REGILAIT

Projet de bâtiment de stockage sur la commune de Senozan (71)

**Compléments au dossier de demande d'enregistrement au titre des ICPE
REV A**

1 PLAN D'ENSEMBLE

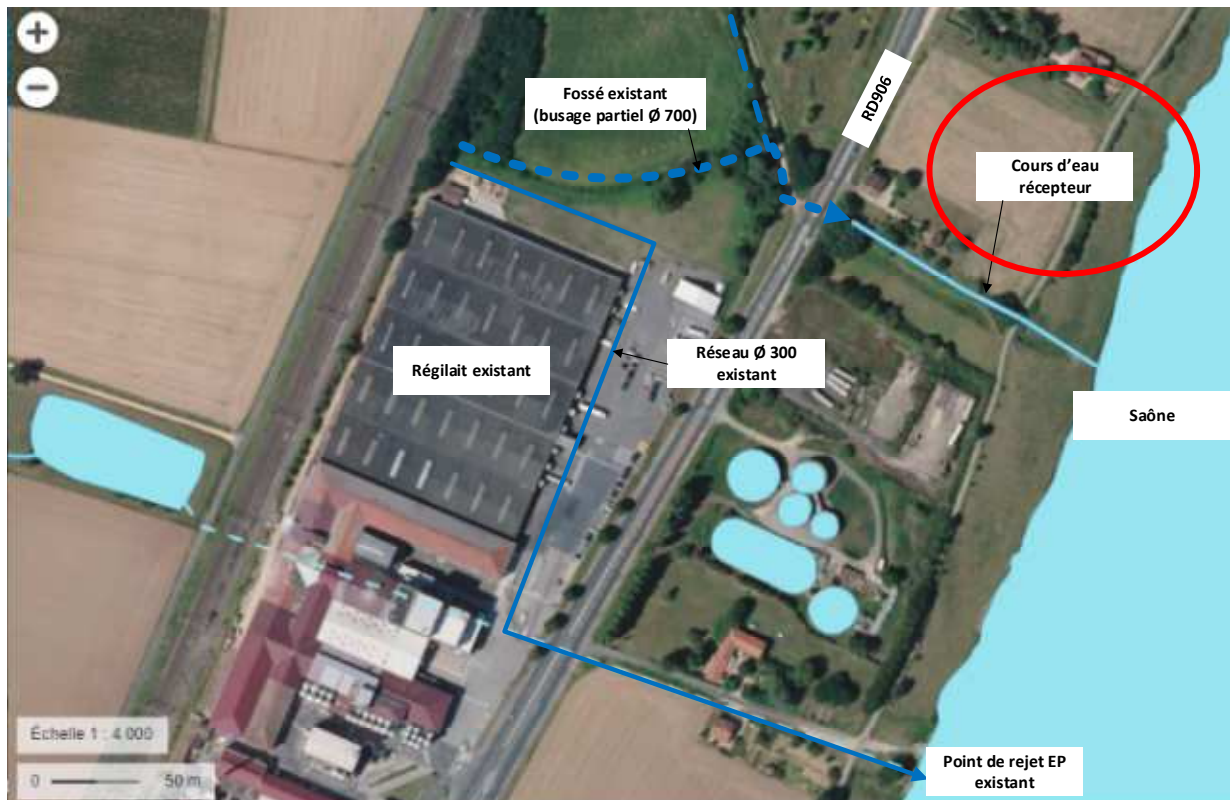
La parcelle 84 ne fait pas partie du périmètre ICPE du projet :

Les bâtiments EUROSERUM ne font pas partie du périmètre des 35 m des abords de l'installation.

Les bâtiments EUROSERUM sont visualisables sur le plan d'ensemble présenté en PJ 2 :

Le plan à l'échelle 1/500 (dérogation) a été complété sur les points suivants :

- Au Nord :
 - Ajout de la légende « limite de propriété » ;
 - Ajout des légendes « terrains agricoles » et « chemin communal » ;
 - Modification de la réserve incendie afin de prendre en compte l'avis du SDIS sur la possibilité de mettre en place une réserve d'eau de 180 m³ ;
 - Modification de l'accès dévidoir, avec un positionnement au Nord ;
- A l'Est :
 - Représentation de l'ouvrage de rétention (ou écrêtage) des eaux pluviales ;
 - Représentation du point de rejet des EP en sortie du bassin de rétention et du cours d'eau vers la Saône.
- Au Sud :
 - Modification de l'emplacement du local de pilotage de la centrale photovoltaïque ;
 - Ajout de la légende « bâtiment Régilait actuels » ;
- A l'Ouest : Ajout de la légende « emprise voie SNCF ».

3/ Calcul de la rétention

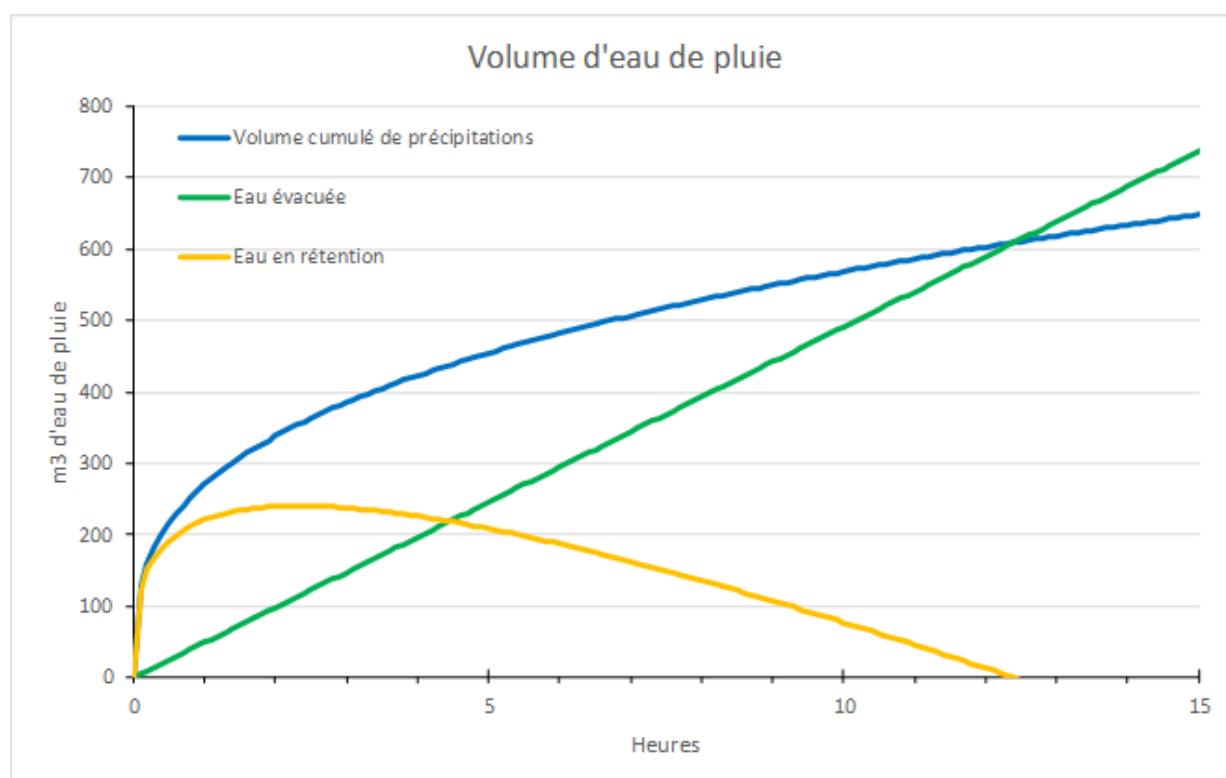
Cela nous donne les volumes d'eau tombé (bleu), évacué (vert) et stockés (orange) suivants : au bout de 12 h, la rétention s'est vidée.

Le volume de bassin à prévoir correspond au volume maximal à stocker soit 240 m³.

Pour stocker ces 240 m³, le fossé situé à l'Est du site sera utilisé. Compte tenu de sa longueur (90 m), la section nécessaire sera de $240/90 = 2,67$ m².

Cela représentera par exemple un fossé de 4 m de large et 1,35 m de profondeur, qu'il sera possible de créer sur site.

3.1 Stationnement des moyens aériens

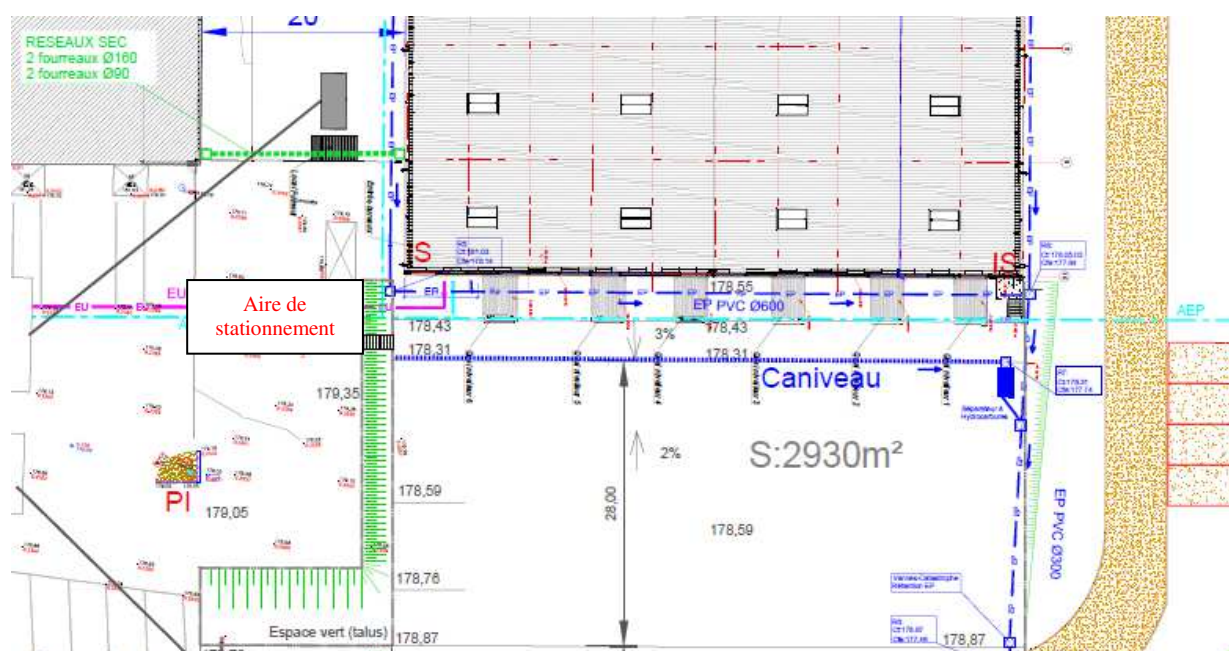
En cas d'incendie, les eaux d'extinction seront pour partie confinées au niveau des quais de chargement.

Compte tenu des pentes envisagées, la hauteur d'eau pourrait atteindre 30 à 40 cm.

Il est proposé que les moyens aériens soient stationnés à l'angle Sud Est des bâtiments, soit en dehors des zones de rétention des eaux incendie via la création d'un accès et d'une plateforme stabilisée depuis les parkings Régilait existants :

Ce point sera validé avec le SDIS.

3.2 Accès dévidoir quais de chargement

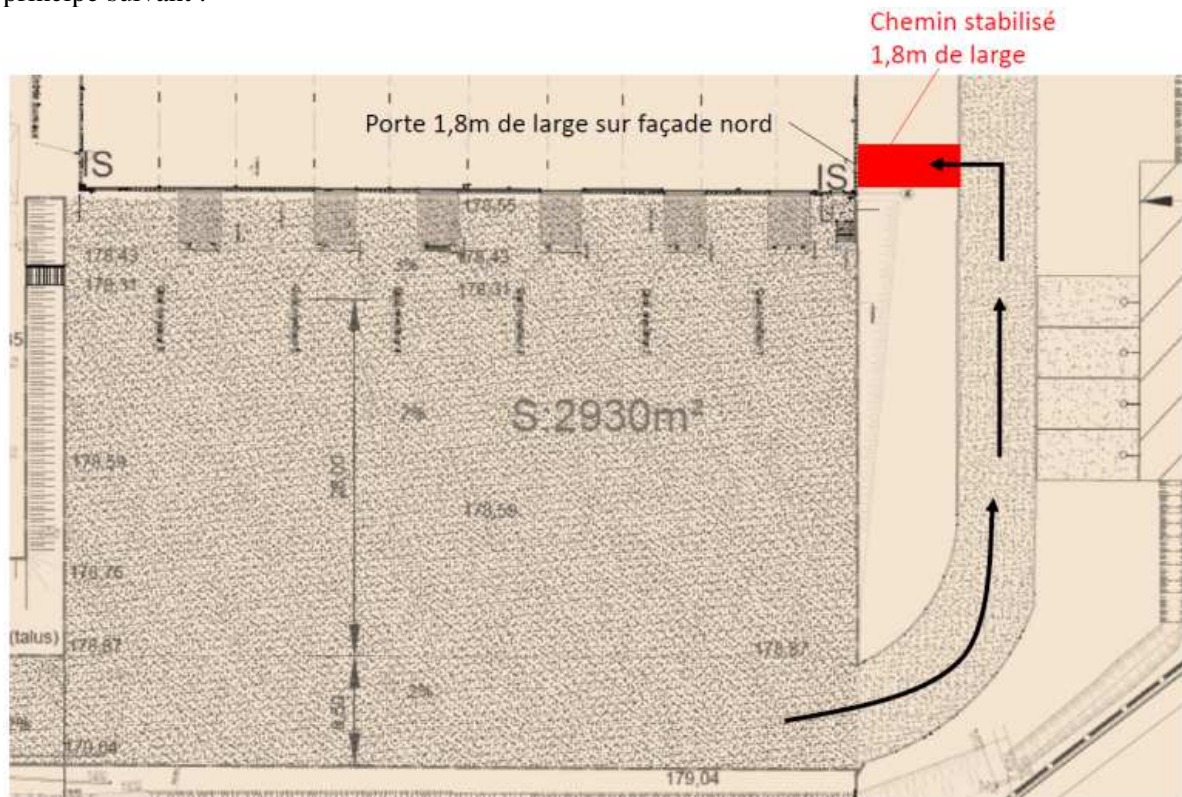
Rappel de la réglementation applicable :

« Les quais de déchargement sont équipés d'une rampe dévidoir de 1,8 mètre de large et de pente inférieure ou égale à 10 %, permettant l'accès aux cellules sauf s'il existe des accès de plain-pied. »

En accord avec le SDIS, il est proposé d'utiliser la voie périphérique pour cet accès à la façade selon le principe suivant :
